**Raumordnungsverfahren für die 380-kV-Höchstspannungsleitung
Wehrendorf- Gütersloh gemäß Energieleitungsausbaugesetz (EnLAG) Projekt Nr. 16
Abschnitt Wehrendorf (Bad Essen) - Umspannanlage Lüstringen (Stadt Osnabrück)**
- **Einleitung des Raumordnungsverfahrens mit integrierter Prüfung der Umweltverträglichkeit gem. § 15 Raumordnungsgesetz des Bundes und § 9 ff. Niedersächsisches Raumordnungsgesetz**

**Stellungnahme im Auftrag der Gemeinde Bissendorf
zum Raumordnungsverfahren „380-kV-Höchstspan-
nungsleitung Wehrendorf – Gütersloh“
gemäß Energieleitungsausbaugesetz (EnLAG),
Projektnummer 16.**

Abschnitt Wehrendorf – Lüstringen (Bl. 4211)

Stand: 27.06.2019

Abbildung 8: Engstelle 9.

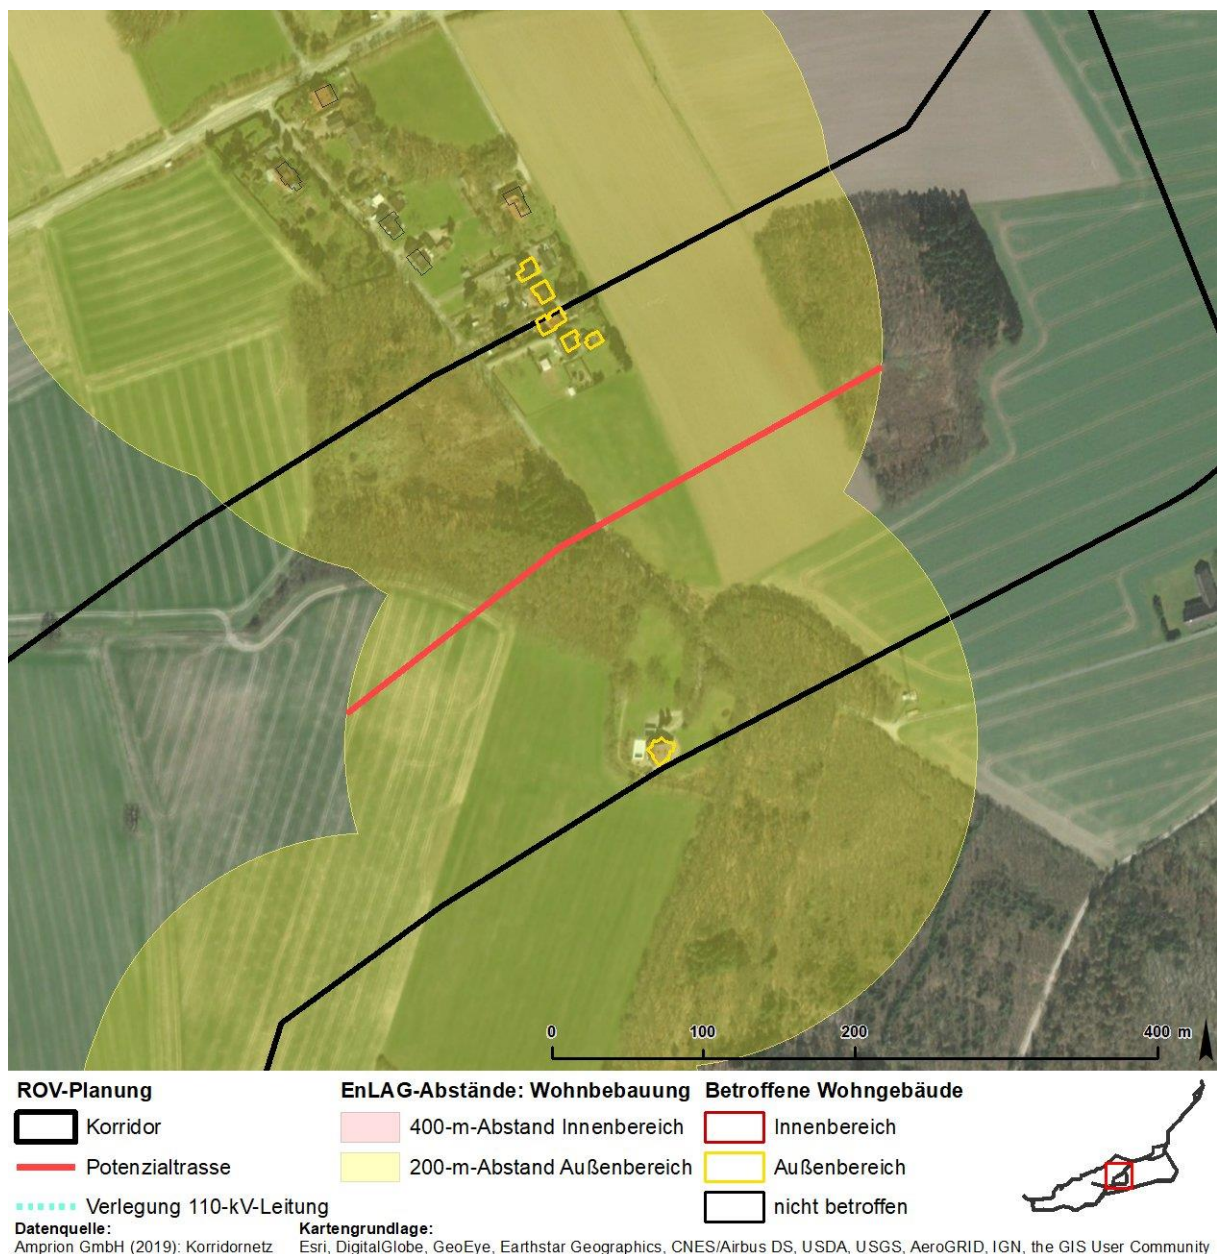
Bei Engstelle Nr. 9 liegen insgesamt fünf Wohngebäude (Am Eichholz) im Außenbereich weniger als 200 m entfernt zur Potenzialtrasse in Korridor B. Damit ist die Voraussetzung für eine Teilerdverkabelung nach § 3 Abs. 2 Nr. 2 EnLAG gegeben. Laut ROV-Unterlagen sind bei zwei dieser Wohngebäude Beeinträchtigungen des Wohnumfeldschutzes nicht auszuschließen. Dieser Einschätzung folgen wir nicht. Beim Wohngebäude *Eichholzweg 4* (131 m südlich) ist zwar die Sicht in Richtung Nordwesten durch Gehölze verdeckt, jedoch nicht vollständig, so dass Sichtbeziehungen möglich sind. Zudem bleibt in den ROV-Unterlagen unberücksichtigt, dass für die Waldquerung ein Schutzstreifen unterhalb der Freileitung geschaffen werden

muss. Damit gehen die Entfernung und der Rückschnitt von sichtverstellenden Gehölzen einher. Optische Beeinträchtigungen des Wohnumfeldschutzes sind hier demnach nicht auszuschließen.

Dies trifft auch für die Wohngebäude *Eichholzweg 5, 7 und 9* zu, die 140 bis 178 m nördlich der Trassen liegen. Dort bleibt ebenfalls die Herstellung der Waldschneise unberücksichtigt. Zudem ist die Sicht auf die Freileitung nur teilweise verstellt. Optische Beeinträchtigungen des Wohnumfeldschutzes sind hier demnach auch hier nicht auszuschließen. Neben den optischen Beeinträchtigungen wurden keine weiteren Auswirkungen auf den Wohnumfeldschutz diskutiert (siehe Kapitel 4.1).

Abbildung 9: Engstelle 10.

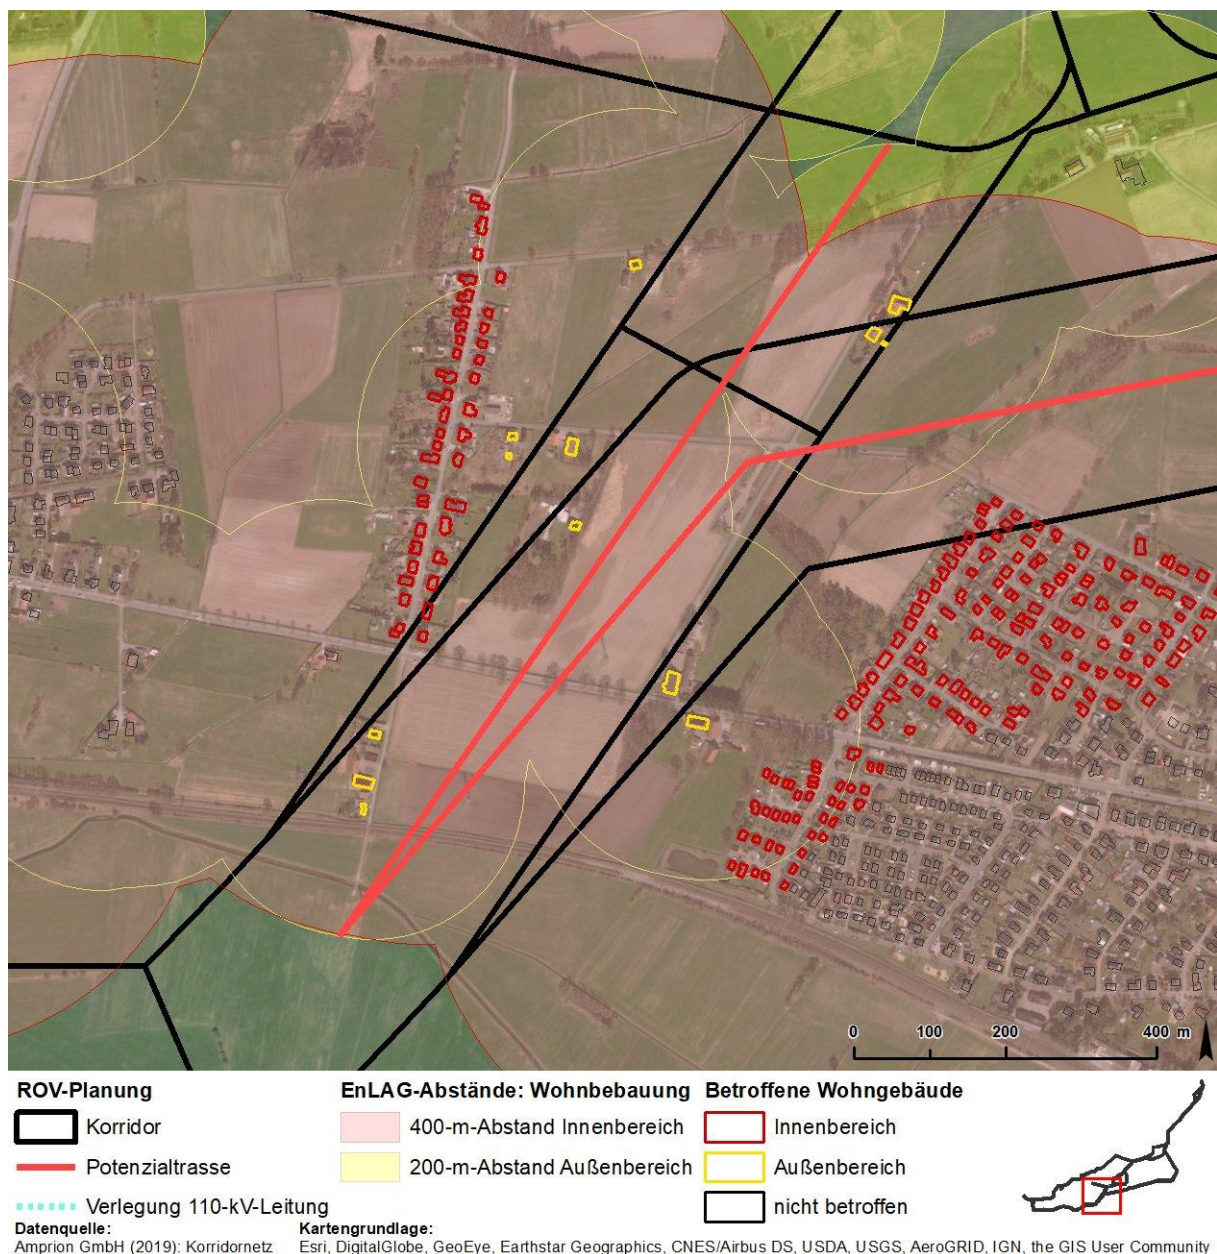
Bei Engstelle Nr. 10 sind im Korridor B insgesamt 80 Wohngebäude im Innenbereich weniger als 400 m und zehn Wohngebäude im Außenbereich weniger als 200 m von der geplanten Leitung entfernt. Der Leitungsabschnitt, bei dem die Mindestabstände zu Wohngebäuden unterschritten werden, beläuft sich auf etwa 1.300 m. Die Betroffenheit des Schutzgutes Mensch bzw. die unausweichlichen erheblichen Beeinträchtigungen des Wohnumfeldschutzes in der Engstelle Nr. 10 lassen keinen anderen Schluss zu, als diesen Bereich als Erdkabel zu realisieren. Der Bewertung innerhalb der ROV-Unterlagen, in denen die Erdkabelbauweise als vorzugswürdig eingestuft wird, stimmen wir demnach zu.

Abbildung 10: Engstelle 11.

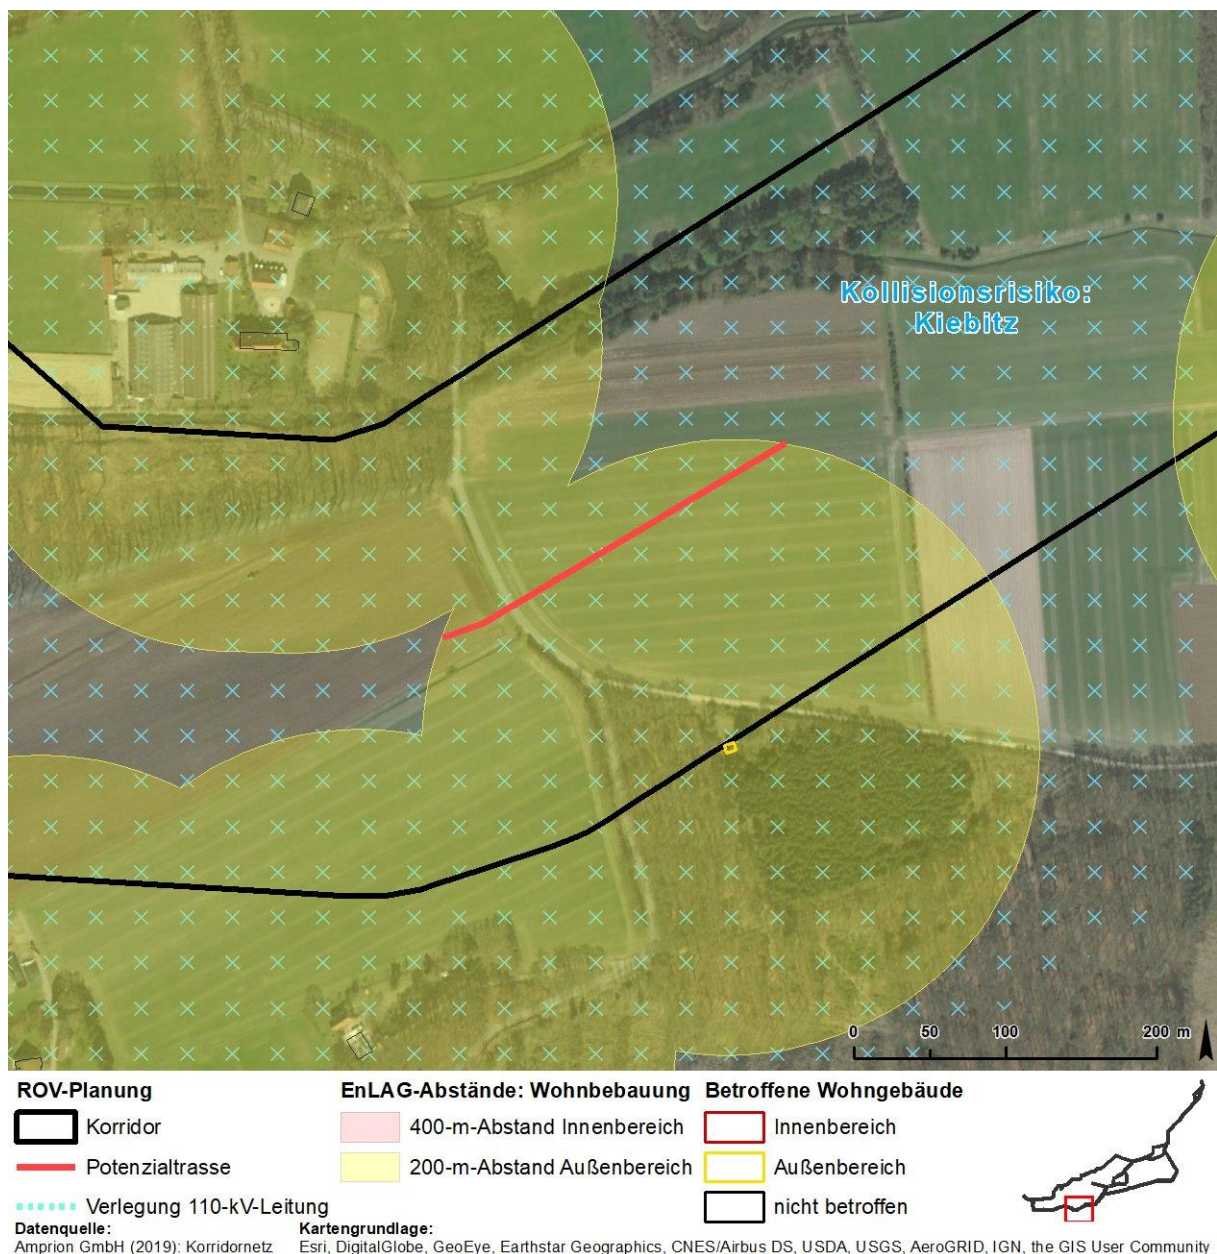
Bei Engstelle Nr. 11 liegt 150 m südlich der Potenzialtrasse in den Korridoren B und C ein womöglich zu Wohnzwecken genutztes Gebäude. Damit ist die Voraussetzung für eine Teilerdverkabelung nach § 3 Abs. 2 Nr. 2 EnLAG gegeben. Entgegen der Angaben aus den ROV-Unterlagen scheint der Garten nach Norden – also in Trassenrichtung – und nicht nach Süden ausgerichtet zu sein. Zwar befindet sich nördlich davon ein etwa 10 m breiter Gehölzstreifen, insbesondere während der laubfreien Herbst-, Winter- und Frühlingsmonate sind Sichtbeziehungen gegeben. Mindestens während dieser Zeit ist also mit optischen Beeinträchtigungen des Wohnumfeldschutzes zu rechnen. Neben den optischen Beeinträchtigungen wurden keine weiteren Auswirkungen auf den Wohnumfeldschutz diskutiert (siehe Kapitel 4.1).

Abbildung 11: Engstelle 12.

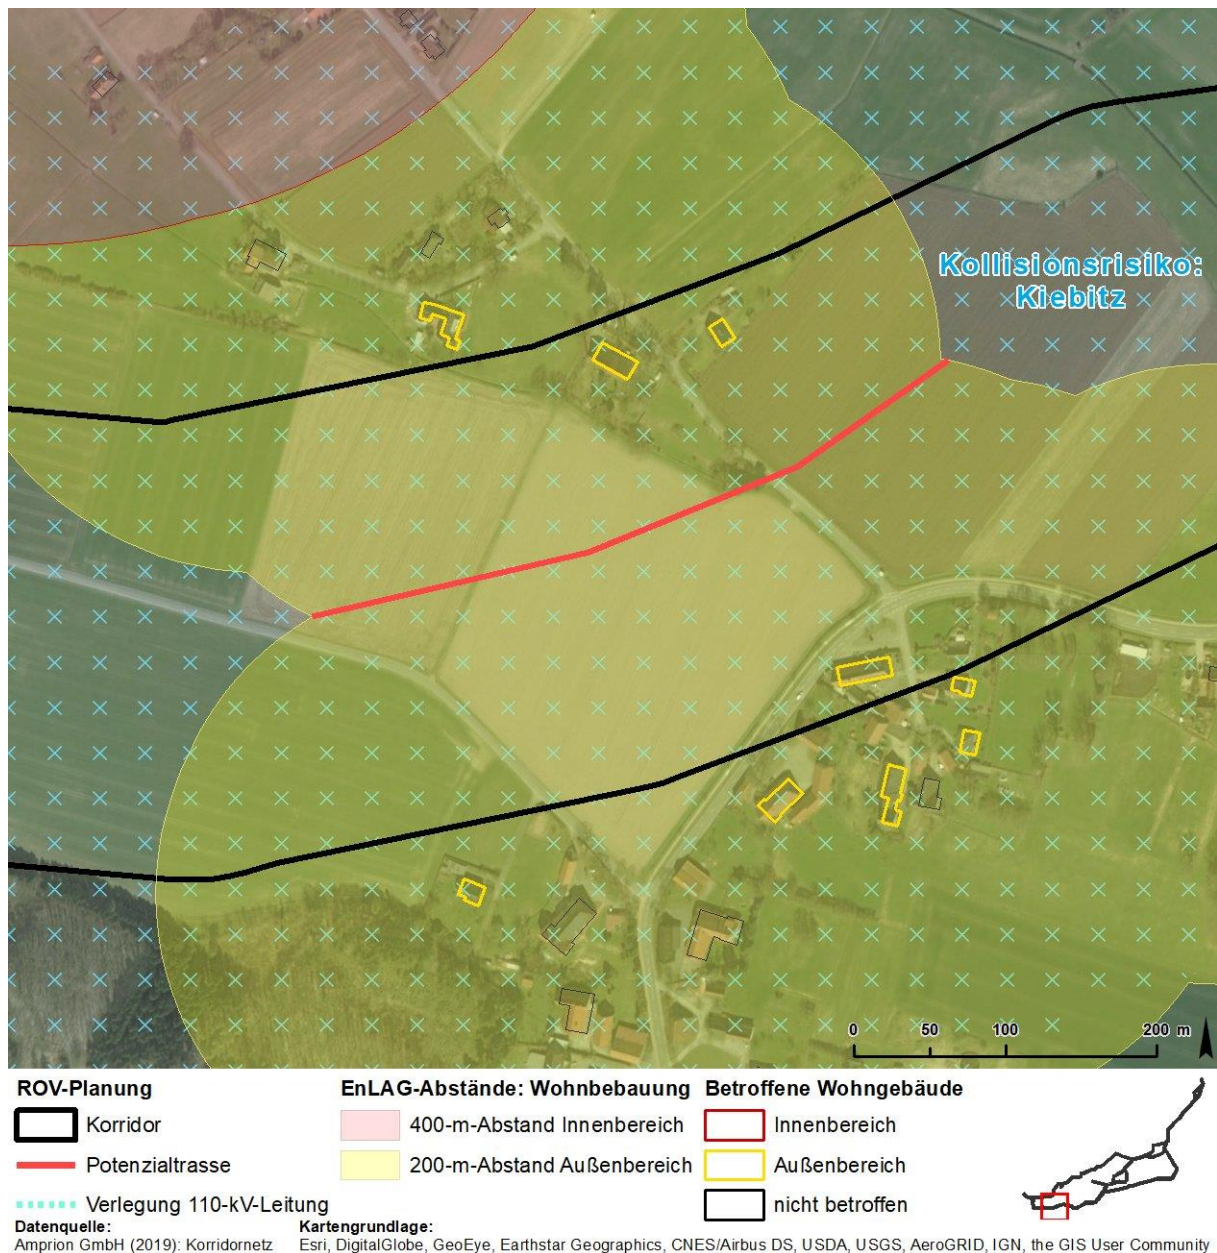
Engstelle Nr. 12 in den Korridoren B und C verläuft durch den Ortsteil Natbergen zwischen dem Altdorf Natbergens und dem nördlich gelegenen Bereich Auf der Heide. Beide Bereiche werden als Außenbereich eingestuft. Daher gilt der als Grundsatz der Raumordnung einzuhaltende Mindestabstand von 200 m von Freileitungen zu Wohnbebauungen. Insgesamt liegen südlich der potenziellen Trasse sechs, nördlich drei Wohngebäude innerhalb des 200-m-Radius um die potenzielle Trassenachse. Sie sind zwischen 105 und 191 m entfernt. Trotz der Unterschreitung des Mindestabstands kommt die VHT mit nachfolgender Begründung zu dem Schluss, dass eine Freileitung vorzugswürdig ist:

Der Annahme, dass sich KÜS in diesem Bereich nachteiliger insbesondere auf das Wohnumfeld auswirken als eine 380-kV-Freileitung, folgen wir nicht. Wir bewerten die optischen Auswirkungen von 380-kV-Freileitungen auch auf kürzeren Abschnitten als deutlich nachteiliger als von KÜS (siehe Kapitel 0).

Eine Realisierung insbesondere als Freileitung steht in diesem Engstellenbereich jedoch im direkten Widerspruch zu der geplanten Nachverdichtung Natbergens. Dort liegen zahlreiche Bauanfragen vor und es bestehen bereits Planungen, den Bereich „Auf der Heide“ nach Süden durch die Erweiterung des Bebauungsplans „Natberger Heide“ oder eine Innbereichssatzung zu vergrößern.

Ein weiterer Kritikpunkt an der Engstelle Nr. 12 ergibt sich aus der vergleichenden Betrachtung mit dem ROV derselben 380-kV-Leitung im Abschnitt „Melle – Lüstringen“. In den ergänzenden Unterlagen zu diesem ROV wird die vorzugswürdige Bauweise in dem identischen Bereich (hier als Engstelle 09-03.4 bezeichnet) gänzlich anders bewertet:

Es stellt sich hier die Frage, wie es sein kann, dass ein und derselbe Bereich in den beiden ROV-Unterlagen gegenteilig bzw. widersprüchlich bewertet wurde – insbesondere vor dem Hintergrund, dass es sich hierbei um Abschnitte desselben EnLAG-Vorhabens und dieselbe VHT handelt. Auch wenn der Korridor des Engstellenbereichs in Natbergen in beiden ROV-Unterlagen nicht als Vorzugsvariante eingestuft wurde, kann er möglicherweise von beiden Vorhaben betroffen sein. Es ist aus gutachterlicher Sicht vorauszusetzen, dass auch eine Betrachtung dieser Planungsmöglichkeit bzw. der möglichen Doppelbelastung stattfindet. Dies

ist nicht geschehen, die Planungen wurden lediglich isoliert voneinander betrachtet und sich widersprechend bewertet.

Aus gutachterlicher Sicht ist demnach eine Betrachtung der nachteiligen (Umwelt-)Auswirkungen für die Möglichkeit der Realisierung beider Vorhaben im Engstellenbereich Nr. 12 durch die VHT nachzuholen. Dabei ist auch eine gemeinsame Betrachtung der Engstelle mit dem UVS-Konflikt Nr. 11 geboten, der ebenfalls als Freileitung gequert werden könnte und sich teilweise mit Engstelle 09-3.3 des anderen ROV im Bereich der Haseniederung überlagert. Gleichzeitig ist dort jedoch ebenfalls mit deutlichen Beeinträchtigungen zu rechnen: Waldquerung auf insgesamt ca. 500 m, Gut Stockum als Kulturgut, Landschaftsbild und Erholungseignung. Diese Beeinträchtigungen könnten durch die Realisierung als Erdkabel verhindert werden – vorausgesetzt, die Waldquerung wird in geschlossener Bauweise durchgeführt, beispielsweise mittels HDD-Verfahren. Doch die geschlossene Bauweise wird in den ROV-Unterlagen ausschließlich als Vermeidungsmaßnahme (VA4) bzgl. des Artenschutzes angeführt.

Es ist aus gutachterlicher Sicht zu prüfen, die Anwendungsmöglichkeit der geschlossenen Erdkabelbauweise auch auf andere Bereiche (insb. Waldquerungen) auszuweiten. Dadurch könnten neben der Vermeidung artenschutzrechtlicher Verbotstatbestände auch Waldschneisen vermieden werden. In den Randbereichen dieser Schneisen wäre bei offener Verlegung und bei Freileitungen mit einer Änderung des Mikroklimas durch höhere Sonneneinstrahlung und Verdunstung sowie mit einer erhöhten Windwurfgefährdung bei Starkwindereignissen zu rechnen. Die Engstelle Nr. 12 (UVS-Konflikt 12) und der UVS-Konflikt 11 könnten so gemeinsam als Erdkabel realisiert werden und bis zur Umspannanlage in Lüstringen verlaufen. Dadurch entstünde ein Erdkabelabschnitt mit einer Länge von ca. 4.600 m, der gemäß Amprion die Mindestlänge von 4.000 m als Voraussetzung für eine effiziente Pilotstrecke für den Erdkabelbetrieb übersteigt:

Durch einen verlängerten Erdkabelabschnitt würde zudem keine zusätzliche KÜS notwendig werden, die ihrerseits negative (optische) Auswirkungen auf die Schutzgüter Mensch, kulturelles Erbe und Landschaft hätte. Eine Erdverkabelung würde in diesem Bereich auch UVS-Konflikt Nr. 19 deutlich entschärfen, da das Kollisionsrisiko mit dem Kiebitz auf einer Länge von etwa 2.500 m (von 4.200 m) entfielen. Dort ist durch eine Freileitung mitunter die Verletzung des Verbotstatbestandes nach § 44 Abs. 1 BNatSchG verbunden, was unter allen Umständen

zu verhindern ist und durch eine Erdverkabelung möglich wäre. Durch eine Verletzung dieses Tatbestands ist nach § 2 Abs. Satz 3 EnLAG die Voraussetzung für eine Erdverkabelung gegeben.

Abbildung 12: Engstelle 13.

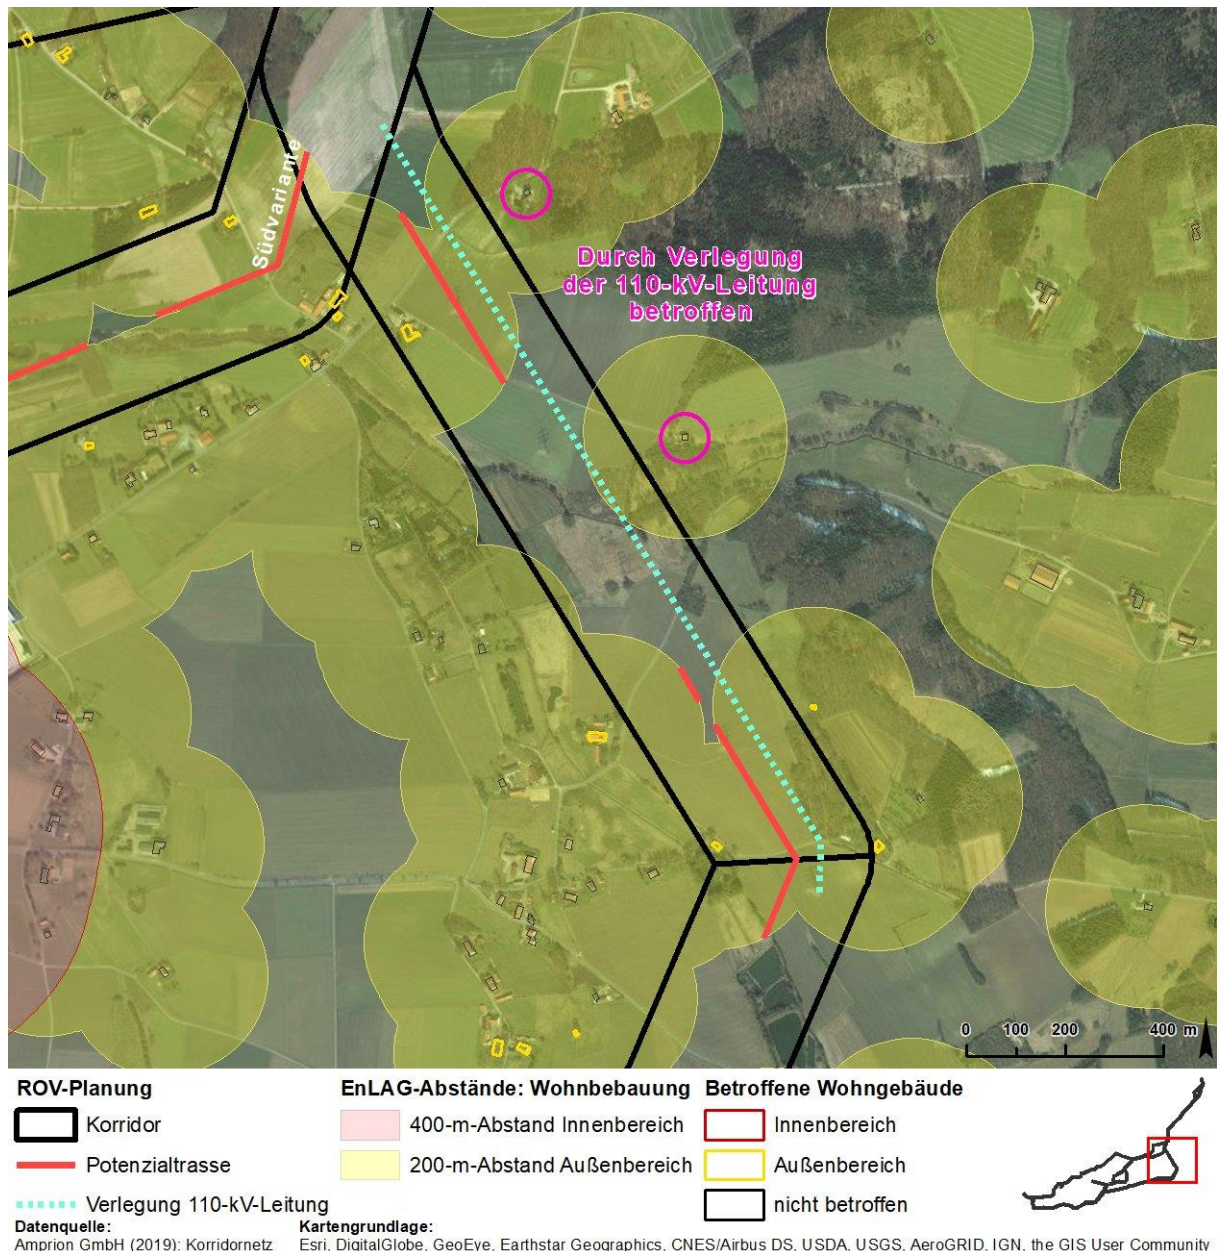
Der Bereich der Engstelle Nr. 13 erstreckt sich über ca. 1.700 m im Bereich des Ortsteils Astrup Nord. Insgesamt unterschreiten sechs Wohngebäuden im Außenbereich den 200-m-Mindestabstand zur Potenzialtrasse auf einer Länge von knapp 1.000 m. Damit ist die Voraussetzung für eine Teilerdverkabelung nach § 3 Abs. 2 Nr. 2 EnLAG gegeben. Die Unterschreitungs-länge teilt sich in einen nördlichen und einen südlichen Teilbereich auf, die beide etwa 700 m voneinander entfernt sind. Bei drei dieser Wohngebäude werden nur geringfügige opti-

schen Beeinträchtigungen der Wohngebäude und der Garten- bzw. Terrassenflächen festgestellt. Dem ist zu widersprechen. Beim Wohngebäude *Hauptweg 2*, 182 m westlich der Potenzialtrasse im nördlichen Bereich, ist die Sicht auf die Trasse zwar teilweise durch Gehölze verdeckt, doch insbesondere während der laubfreien Herbst-, Winter- und Frühlingsmonate ist mit optischen Beeinträchtigungen im Bereich des Wohngebäudes durch die Trasse zu rechnen. Gleiches gilt für die Wohngebäude *Perkweg 3* und *5* im südlichen Teilbereich. Neben den optischen Beeinträchtigungen der Wohngebäude und der Gärten bzw. Terrassen wurden keine weiteren Auswirkungen auf den Wohnumfeldschutz diskutiert (siehe Kapitel 4.1).

Nicht diskutiert bleibt zudem, dass zwei Wohngebäude durch die Verlegung der 110-kV-Leitung (Bl. 2432) in östliche Richtung weniger als 200 m entfernt zu dieser liegen werden. Auch wenn es sich bei der Freileitung um keine Höchstspannungsleitung handelt (erst ab 220 kV)

und die Mindestabstände nach EnLAG bzw. LROP nicht anzuwenden sind, ist dort dennoch mit gesteigerten Beeinträchtigungen des Wohnumfeldschutzes zu rechnen.
